Für eine 3. Beteiligung zum RPD vorgesehene Änderungen

Hier: Änderungen der graphischen Darstellung im Kreis Kleve im Vergleich zur Fassung gemäß Regionalratsbeschluss vom 23.06.2016 (ohne gesondert aufgeführte Änderungen der Windenergiebereiche und der Verkehrsdarstellungen)

Ä3BT-Kreis-Kleve-KÜ-Emmerich-am-Rhein – Rees Nr.01

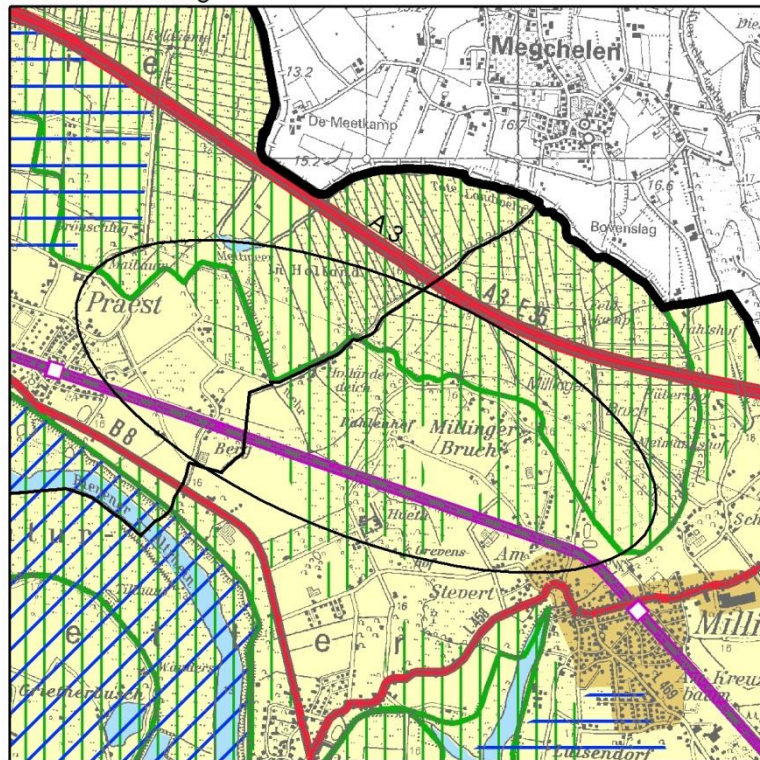
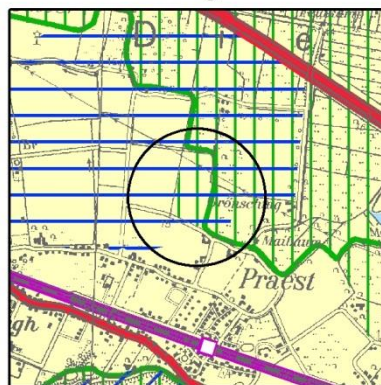
Der Bereich zum Schutz der Natur im Bereich Millinger Bruch im Gebiet der Stadt Rees sowie der Bereich zum Schutz der Natur im Bereich der Ortslage Präest im

Gebiet der Stadt Emmerich werden reduziert. Der Biotopverbund herausragender Bedeutung ist in diesem Bereich erweitert worden, um die Flächen für künftige Kohärenzsicherungsmaßnahmen zu sichern. Eine regionalplanerische Darstellung als BSN ist nicht mehr vorgesehen, da nicht klar ist, ob die Flächen für diesen Zweck zukünftig erforderlich sind bzw. ob solche Maßnahmen zukünftig umzusetzen sind. Aufgrund dieser Änderung der zeichnerischen Darstellung sollen – als nicht wesentliche Beikartenänderung – auch die entsprechenden Darstellungen in den Beikarten 4 D und 4 E vor einem Aufstellungsbeschluss noch geändert werden.

Ä3BT-Emmerich-am-Rhein Nr.02

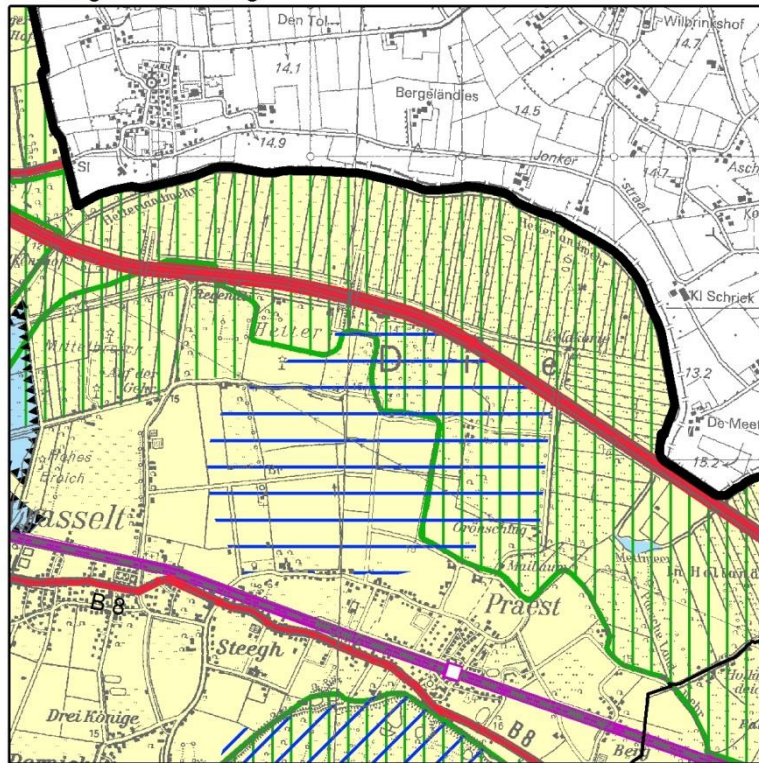
Die Reduzierung des BSN im Gebiet der Stadt Emmerich erfolgt auf der Grundlage neuerer Erkenntnisse zur Schutzwürdigkeit der Flächen. Diese wurden von der unteren Naturschutzbehörde in der Erörterung vorgetragen und durch das Landesamt für Natur, Umwelt und Verbraucherschutz bestätigt. Dementsprechend soll der Biotopverbund als BSLE im Regionalplan dargestellt werden.

Ä3BT-Emmerich-am-Rhein Nr.03

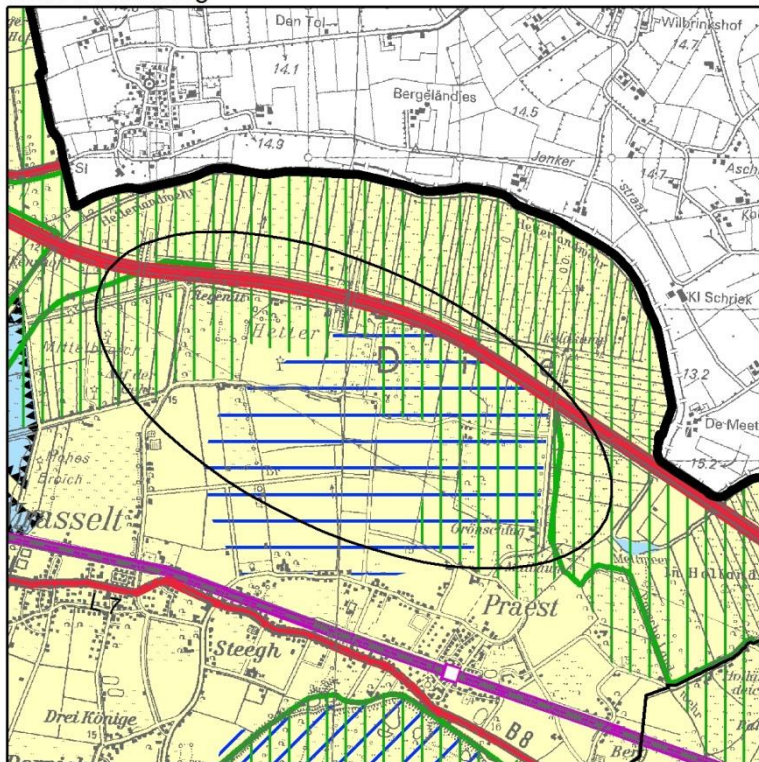
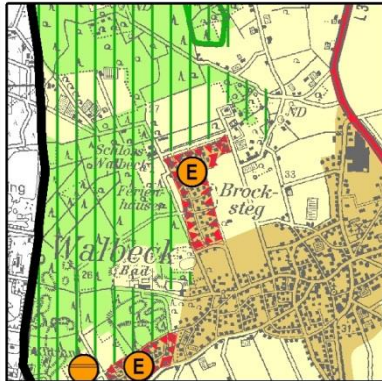
Die Reduzierung des BSN im Gebiet der Stadt Emmerich erfolgt auf der Grundlage neuerer Erkenntnisse zur Schutzwürdigkeit der Flächen. Da der Bereich

überwiegend durch Ackerland und intensive Weidewirtschaft geprägt ist, soll er nicht mehr als BSN sondern als BSLE dargestellt werden. Aufgrund dieser Änderung der zeichnerischen Darstellung sollen – als nicht wesentliche Beikartenänderung – auch die entsprechenden Darstellungen in den Beikarten 4 D und 4 E vor einem Aufstellungsbeschluss noch geändert werden.

Ä3BT-Geldern Nr.01

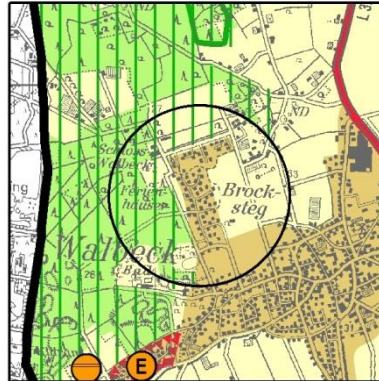
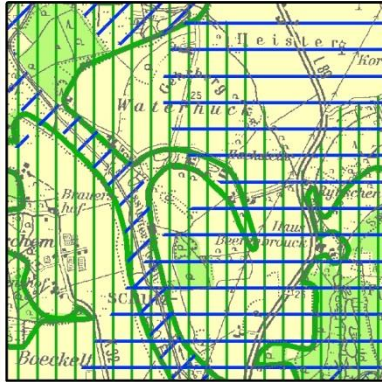
Der Bereich wird aufgrund der bestehenden Wohnnutzungen als ASB dargestellt. Für das Ferienhausgebiet wurde bereits per Erlass des Innenministeriums in den 1980er Jahren festgestellt, dass Dauerwohnen zulässig ist, so dass sich seitdem ein Wohngebiet mit Dauerwohnen entwickelt hat. Die im 1. und 2. Entwurf des RPD vorgesehene Zweckbindung als Ferieneinrichtung und Freizeitanlage entfällt, da der Bereich für eine Darstellung als ASB geeignet ist. Er liegt angrenzend an einen bestehenden ASB, der eine ausreichende Infrastrukturausstattung aufweist, zudem ist die Erschließung gesichert. Es entstehen keine neuen Entwicklungspotenziale, da der Bereich bereits bebaut ist.

Ä3BT-Geldern Nr.02

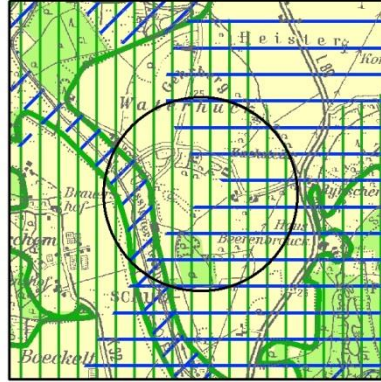
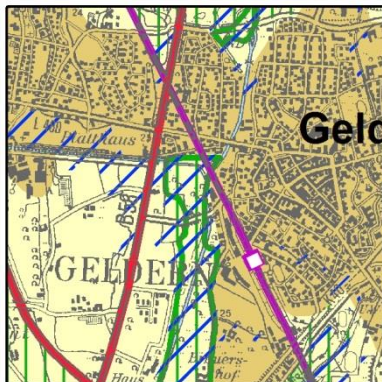
Der BSN im Gebiet der Gemeinde Geldern soll wegfallen und als BSLE dargestellt werden. Der Bereich liegt östlich der Issumer Fleuth, die als FFH- und Naturschutzgebiet festgesetzt ist und somit als BSN dargestellt ist. Somit ist der wesentliche Bereich des Biotopverbundes herausragender Bedeutung über die Darstellung des BSN gesichert. Der wegfallende Bereich ist kleinteilig und weist gegenüber der Hauptstruktur des BSN keine weiteren wertgebenden Merkmale auf.

Ä3BT-Geldern Nr.03

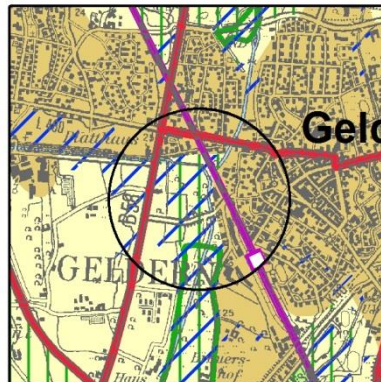
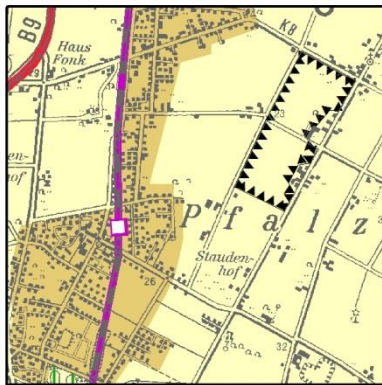
Der an den Siedlungsrand der Gemeinde Wachtendonk angrenzende BSN vollzieht den Verlauf der Niers nach, ist aber durch Freizeit- und Naherholungsnutzungen geprägt. Daher soll der BSN in diesem Teilbereich zurückgenommen werden und durch die Festlegung BSLE ersetzt werden.

Ä3BT-Goch Nr.01

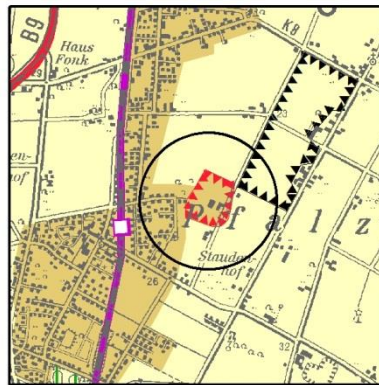
Anlass für die Darstellung eines ASB mit der Zweckbindung „Reitsportzentrum Goch-Pfalzdorf“ ist eine FNP-Änderung der Stadt Goch und die darin angestrebte Erweiterung einer bestehenden Reitsportanlage. Die Lage und Größenordnung des Planvorhabens und das besondere Alleinstellungsmerkmal als internationales Reitsportzentrum erfordert unter Berücksichtigung der Ziele des LEP NRW eine Darstellung als Allgemeiner Siedlungsbereich für zweckgebundene Nutzung (ASB-Z), da es sich in diesem Fall um eine raumbedeutsame, überwiegend durch bauliche Anlagen geprägte Sporteinrichtung handelt und der Betrieb nicht mehr einer landwirtschaftlichen Nutzung zuzuordnen ist.

Ä3BT-Goch Nr.02

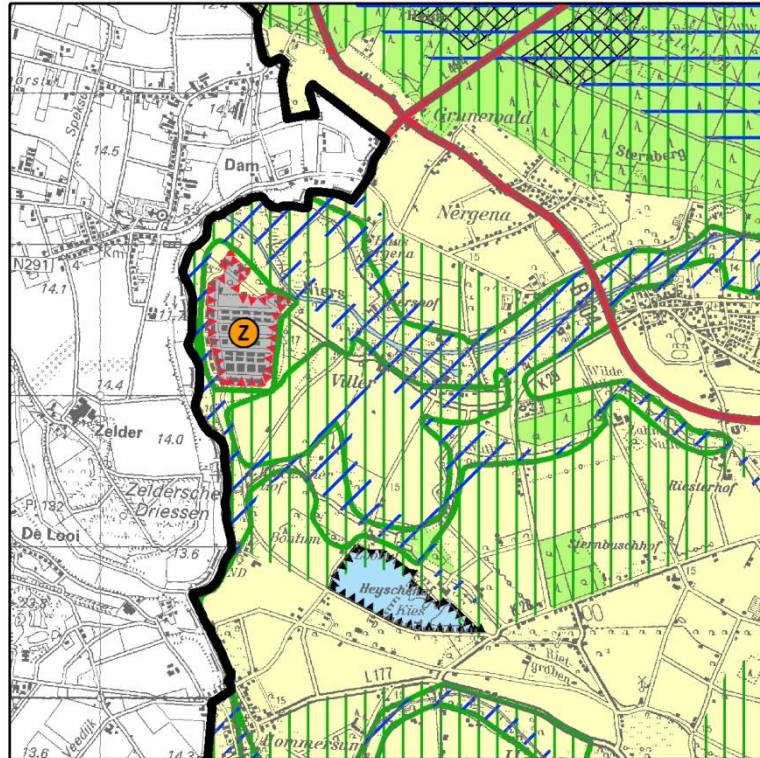
Der BSN südlich angrenzend an die Niers sowie der BSN im Bereich des Baggersees im Gebiet der Gemeinde Goch soll wegfallen und als BSLE dargestellt werden. Als wesentlicher Kernbereich des Biotopverbundes herausragender Bedeutung ist die Niers weiterhin als BSN dargestellt. Der Schutz und die Entwicklung des Kernbereiches sind gegenüber dem wegfallenden Bereich innerhalb des BSN von höherer Bedeutung, zudem ist zur Sicherung des Biotopverbundes in der Hauptstruktur der gestrichene BSN nicht erforderlich. Die Darstellung des BSN wird durch die Darstellung eines BSLE ersetzt. Damit wird der Sicherung des Biotopverbundes in diesem Bereich hinreichend Rechnung getragen. Aufgrund dieser Änderung der zeichnerischen Darstellung sollen – als nicht wesentliche Beikartenänderung – auch die entsprechenden Darstellungen in den Beikarten 4 D und 4 E vor einem Aufstellungsbeschluss noch geändert werden.

Ä3BT-Goch Nr.03

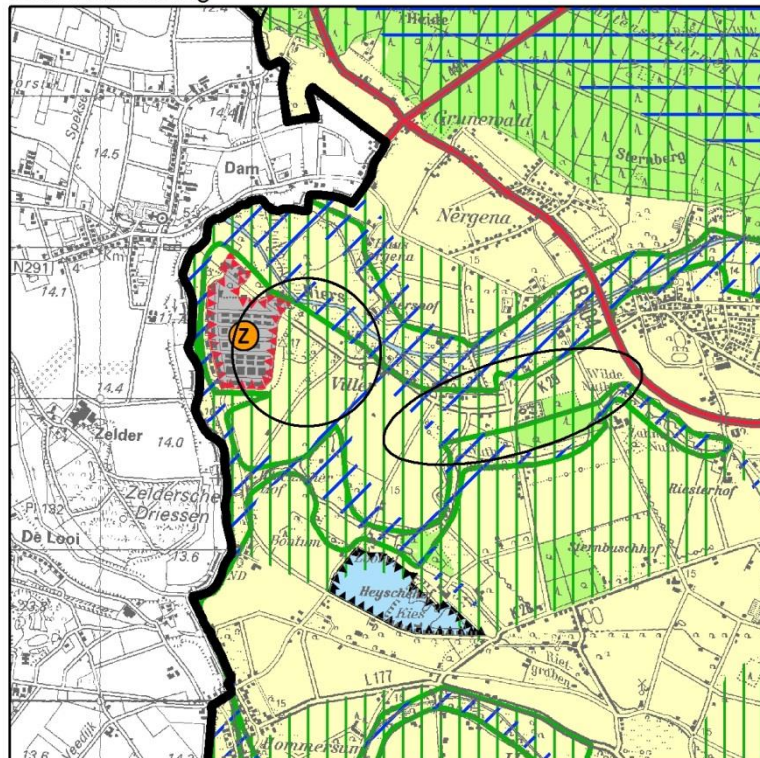
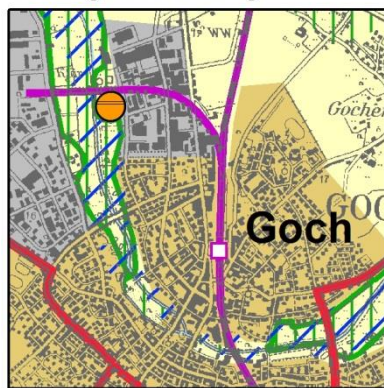
Der BSN östlich angrenzend an das Depot Hommersum im Gebiet der Gemeinde Goch soll wegfallen und als BSLE dargestellt werden. Als wesentlicher Kernbereich

des Biotopverbundes herausragender Bedeutung ist die Niers weiterhin als BSN dargestellt. Der Schutz und die Entwicklung des Kernbereiches sind gegenüber dem wegfallenden Bereich innerhalb des BSN von höherer Bedeutung, zudem ist der gestrichene BSN zur Sicherung der Hauptstruktur des Biotopverbundes nicht erforderlich. Die Darstellung des BSN wird durch die Darstellung eines BSLE ersetzt. Damit wird der Sicherung des Biotopverbundes in diesem Bereich hinreichend Rechnung getragen.

Ä3BT-Goch Nr.04

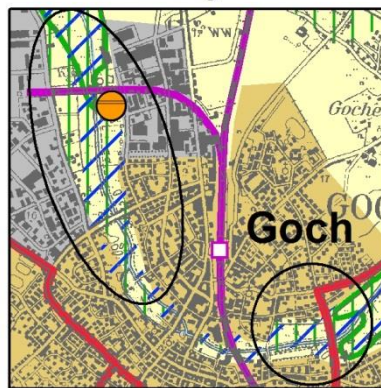
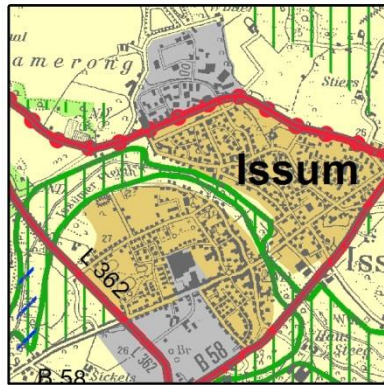
Der an den Siedlungsrand der Gemeinde Goch angrenzende BSN vollzieht den Verlauf der Niers nach, ist aber durch intensive landwirtschaftliche Nutzungen geprägt. Daher soll der BSN in diesem Teilbereich zurückgenommen werden und durch die Festlegung BSLE ersetzt werden.

Ä3BT-Issum Nr.01

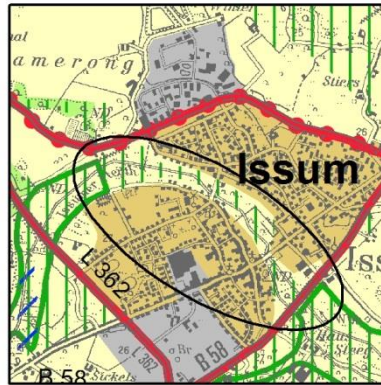
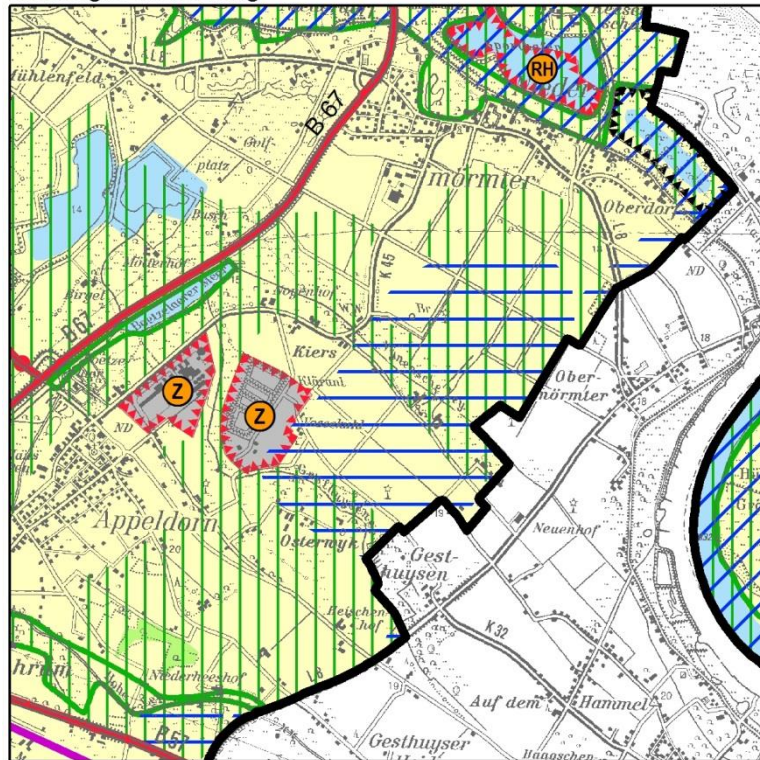
Der den Siedlungsbereichen von Issum eng benachbarte BSN vollzieht den Verlauf der Niers nach, ist aber durch intensive landwirtschaftliche Nutzungen geprägt. Daher soll der BSN in diesem Teilbereich zurückgenommen werden und durch die Festlegung BSLE ersetzt werden. Damit wird der Sicherung des Biotopverbundes in diesem Bereich hinreichend Rechnung getragen.

Ä3BT-Kalkar Nr.01

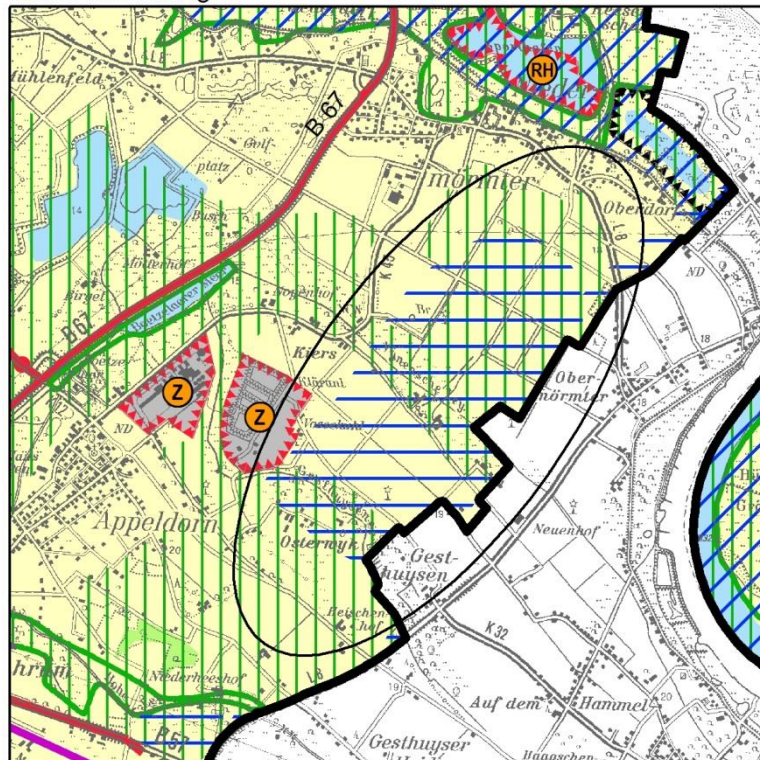
Die Änderung erfolgt auf Grund einer Aktualisierung der GIS-Daten zu dem Einzugsbereich der öffentlichen Wassergewinnungsanlage „Ober Mörmter“. Gemäß

den neuen Daten, überlagert die BGG-Darstellung den GIB Z „Kalkar-Appeldorn (Zweckbindung Verarbeitung landwirtschaftlicher Produkte)“ nicht. Aufgrund dieser Änderung der zeichnerischen Darstellung sollen – als nicht wesentliche Beikartenänderung – auch die entsprechenden Darstellungen in der Beikarte 4 G vor einem Aufstellungsbeschluss noch geändert werden.

Ä3BT-Kalkar Nr.02

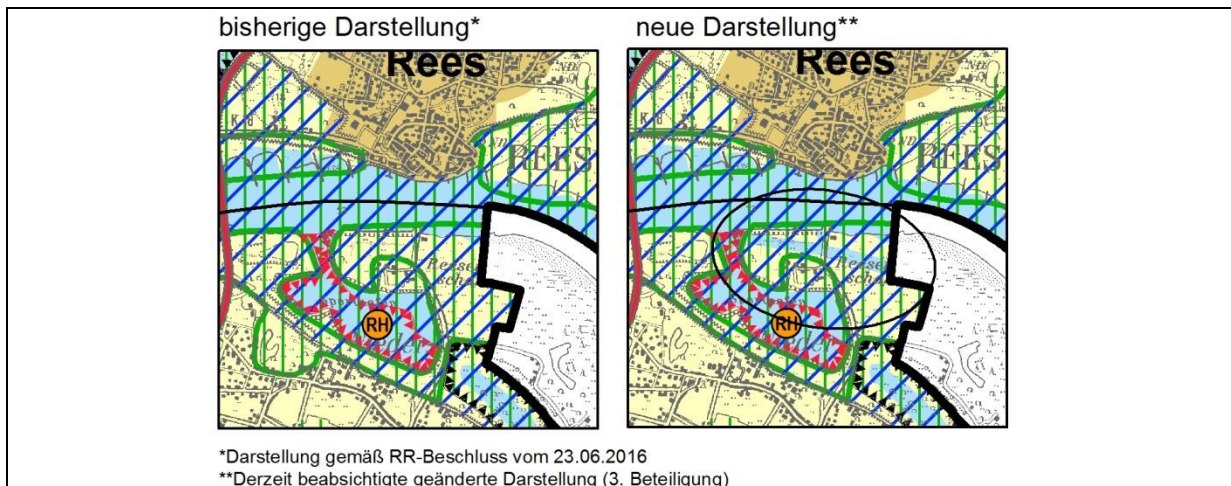
Es handelt sich um eine Änderung, durch die die zuvor nicht abgebildete Flutrinne Kalkar (dargestellt als Freiraum) jetzt als Oberflächengewässer abgebildet werden soll. Damit soll die sachgerechte, reale Nutzung abgesichert werden.

Ä3BT-Kalkar Nr.03

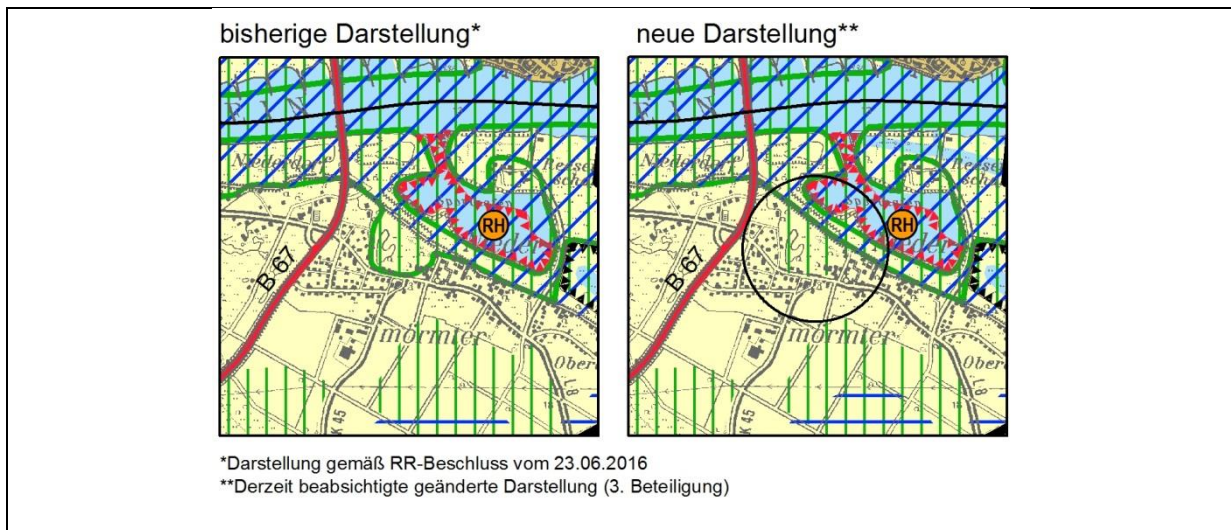
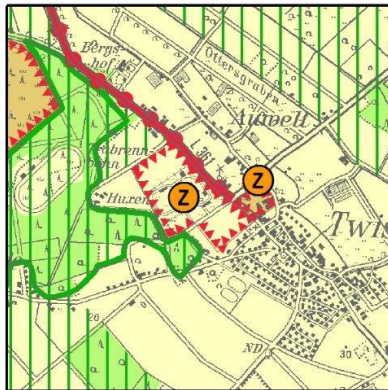
Der südlich an den Ruhehafen und das Vogelschutzgebiet (VSG) „Unterer Niederrhein“ angrenzende BSN im Gebiet der Stadt Kalkar soll wegfallen und als BSLE dargestellt werden. Als wesentlicher Kernbereich des Biotopverbundes herausragender Bedeutung ist das VSG weiterhin als BSN dargestellt. Der Schutz und die Entwicklung des Kernbereiches sind gegenüber dem wegfallenden Bereich innerhalb des BSN von höherer Bedeutung, zur Sicherung der Hauptstruktur ist der

wegfallende Bereich nicht erforderlich. Die Darstellung des BSN wird durch die Darstellung eines BSLE ersetzt. Damit wird der Sicherung des Biotopverbundes in diesem Bereich hinreichend Rechnung getragen.

Ä3BT-Kevelaer Nr.01

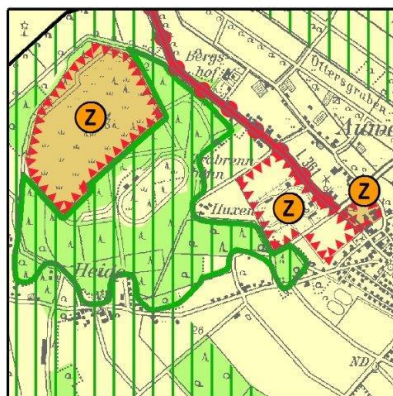
Für den in Kevelaer Twisteden gelegenen Freizeitpark Irrland wird eine Darstellung als Allgemeiner Siedlungsbereich mit Zweckbindung vorgesehen, da nach LEP NRW Ziel 6.6.2 (Erläuterungen) raumbedeutsame, überwiegend durch bauliche Anlagen geprägte Freizeiteinrichtungen als ASB mit Zweckbindung festgelegt werden sollen. Der Park besteht bereits und ist im GEP 99 als ASB-Z dargestellt.

Ä3BT-Kevelaer Nr.02

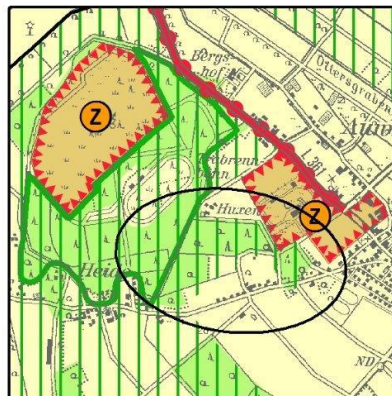
Die Reduzierung des BSN im Gebiet der Stadt Kevelaer erfolgt auf der Grundlage neuerer Erkenntnisse zur Schutzwürdigkeit der Flächen. Diese wurden im Rahmen des Erarbeitungsverfahrens von der unteren Naturschutzbehörde vorgetragen.

Dementsprechend soll der Bereich als BSLE im Regionalplan dargestellt werden. Damit wird der Sicherung des Biotopverbundes in diesem Bereich hinreichend Rechnung getragen.

Ä3BT-Kevelaer Nr.03

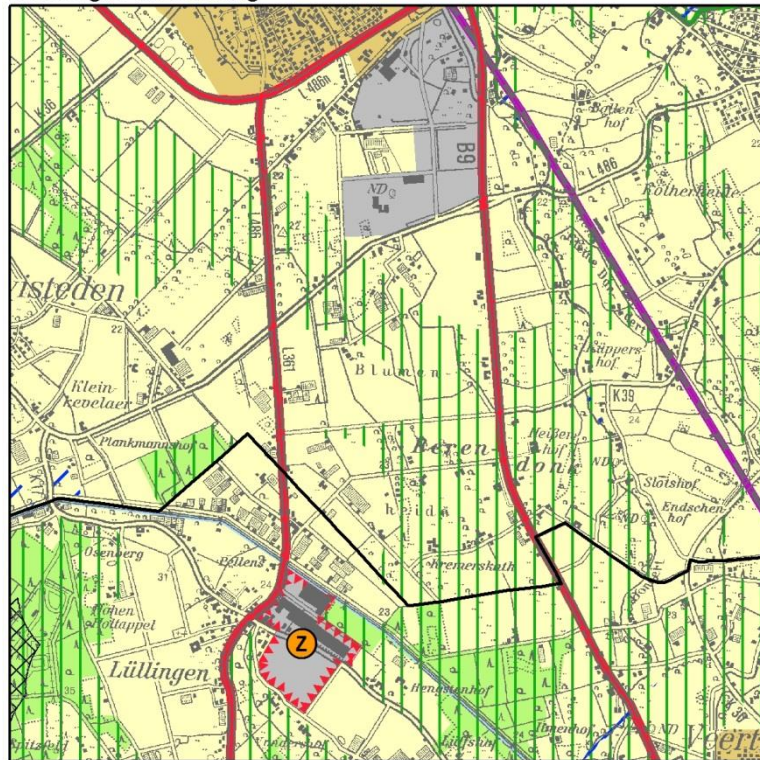
Der an den Siedlungsrand der Stadt Kevelaer angrenzende BSN vollzieht den Verlauf der Niers nach, ist aber durch angrenzende bauliche und infrastrukturelle Nutzungen (Kläranlage, bauliche Anlagen) sowie intensive Landwirtschaft geprägt. Daher soll der BSN in diesem Teilbereich zurückgenommen werden und durch die Festlegung BSLE ersetzt werden. Damit wird der Sicherung des Biotopverbundes in diesem Bereich hinreichend Rechnung getragen.
